Controle verslag van elektrische installaties op laagspanning en op zeer lage spanning

REF. 45/2024/65172/01:1

DATUM VAN CONTROLE **13/05/2024** AGENT **Mateusz Bargielski**
 ADRES VAN CONTROLE **place de l'ancienne barrière 6 (verdieping 1er) - 1090 Jette** TYPE CONTROLE **Controlebezoek verkoop oude installatie (8.4.2.)**

Elementaire situatieschets en samenvattende beschrijving van de borden

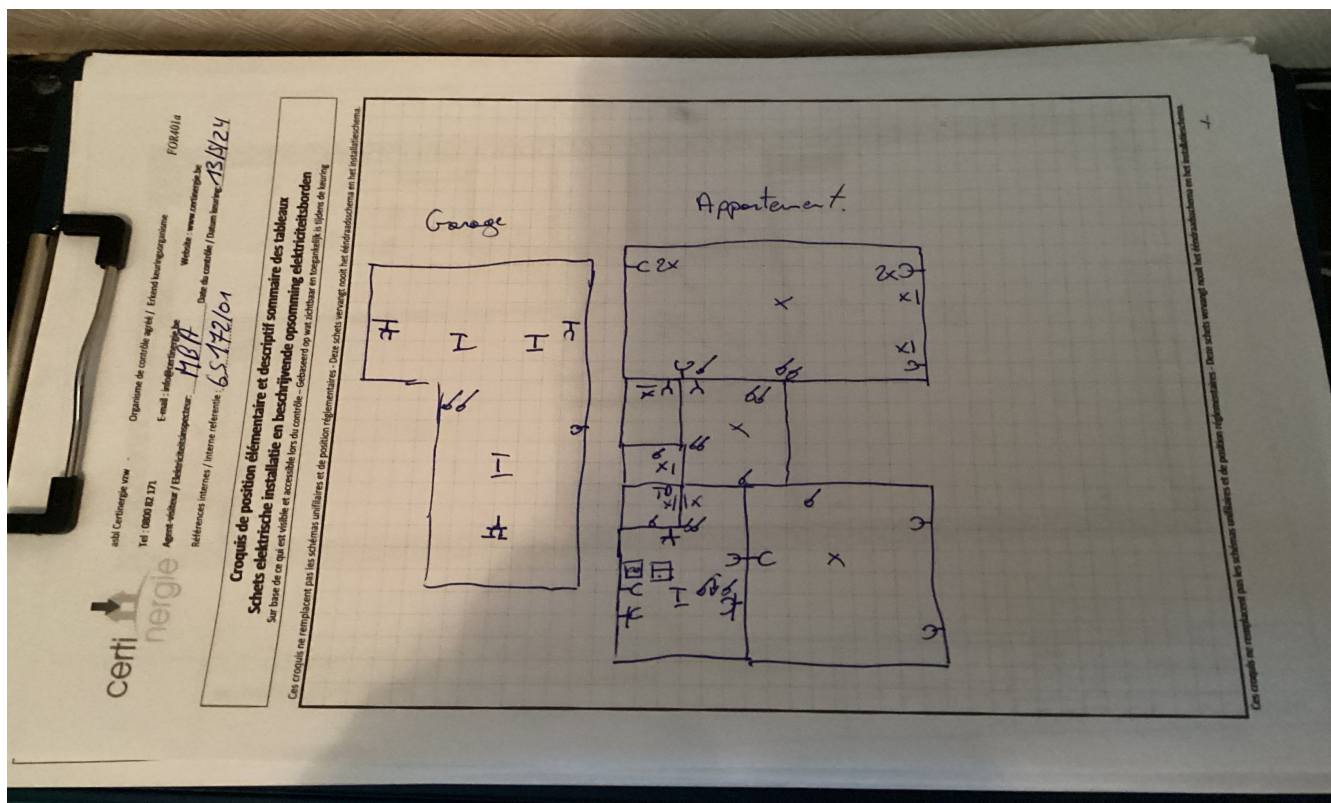
- De voedingsspanning is niet duidelijk aangeduid op elk schakel- en verdeelbord - 3.1.3.3.a
- Er is geen deur (meer) aan het bord. - 5.3.5.1.
- Er is geen differentieelstroominrichting geplaatst aan het begin van de installatie. - 4.2.4.3.

- De aardingsonderbreker is niet conform of afwezig. - 5.4.3.5.
- Wandcontactdozen zonder aardingscontact worden niet beschermd door een hoog- of zeer hoogvoelige aardlekschakelaar - 4.2.4.3.b

- De houders van de penzekeringen/penautomaten zijn niet uitgerust met een kaliberstuk. - 5.3.5.5.
- Eén of meerdere stopcontacten is niet van een kinderbeveiliging voorzien. - 4.2.2.3.

- De continuïteit van de PE, de stationaire toestellen klasse 1 en/of de equipotentiale verbindingen(hoofd- & bijkomende) is niet verwezenlijkt. - 6.4.6.4.;6.5.7.2.

- De sectie van de aardingsgeleiders is niet conform. - 5.4.3.
- Er ontbreken afdekplaatjes in het het elektrisch bord. - 4.2.2.1.;4.2.2.3.
- De bescherming tegen elektrische schokken rechtstreeks/onrechtstreeks of een andere beschermingen van de elektrische installatie, is verwisseld. - 9.5.

- De eendraadschema's en/of situatieplannen zijn niet aanwezig. - 3.1.2.;6.4.6.;6.5.7.;9.1.2.
- Het verdeelbord is te voorzien van een achterwand. - 5.3.5.1.

- Het elektrisch bord beschik niet over een afdoende beschermingsplaat. - 4.2.2.1.;4.2.2.3.
- Een afzonderlijke differentieelschakelaar van hoge of zeer hoge gevoeligheid dient de kringen waar water aanwezig zijn de beschermen. (Factor van externe invloede AD2 of meer). - 4.2.4.3.

- De beveiligingstoestellen tegen overstromen hebben geen onderbrekingsvermogen van minsten 3000A. - 5.3.5.5.;8.2.2.
- De penzekeringen, kleine automaten met pennen van de kringen met een sectie kleiner dan 10mm² zijn van die aard dat ze vervangen kunnen worden door elementen met een hogere nominale stroom dan diegene die voorzien is voor het betreffende circuit. - 5.3.5.5.

- De kringen, de onderbrekingstoestellen en of de beschermingstoestellen zijn niet duidelijk en zichtbaar gekenmerkt. - 3.1.3.
- De massa's van de vaste verlichtingstoestellen klasse I dragende een omhulsel en niet beschikende over een beschermingsgraad van ten minste IPXX-Bin een droge ruimte, kunnen niet aangesloten worden aan de aardingsgeleider van de kabelgoot. - 4.2.4.3.a.

- De kast (een deel van de kast) is beschadigd. - 9.5.
- Aansluitingen en samenvoeging, verbindingen of aftakkingen van kabels werden niet uitgevoerd in overeenstemming met de regels van de kunst in de dozen, bordes, aansluitklemmen van schakelaars, stopcontacten of in de ruimtes van hanglichtarmaturen. De inbouwdozen van schakelaars en stopcontacten moeten voldoende groot zijn om gemakkelijk verbindingen hierin te kunnen maken.
